改善箇所説明図

ジョイント (誤品)	ジョイント (良品)

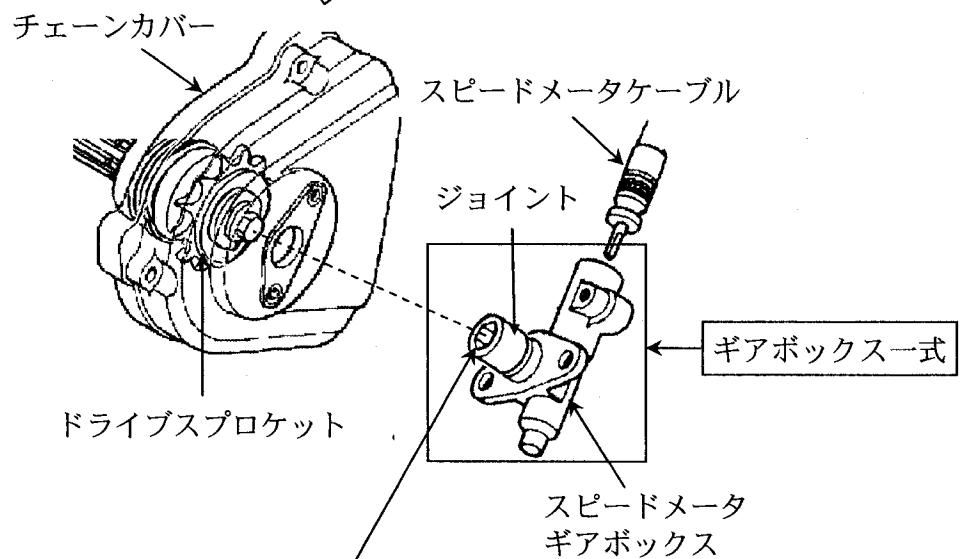
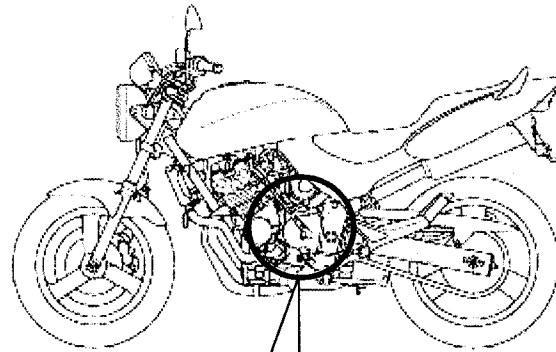
基準不適合発生箇所

スピードメータギアボックスとドライブsprocketを接続する樹脂製ジョイントに誤品を組付けたものがある。そのため、そのまま使用を続けると、ジョイント内面が早期に摩耗し、ドライブsprocketの回転を速度計に伝達できなくなり、速度計が正常に作動しなくなるおそれがある。

全車両、良品のジョイントが組付けられたギアボックス一式に交換する。
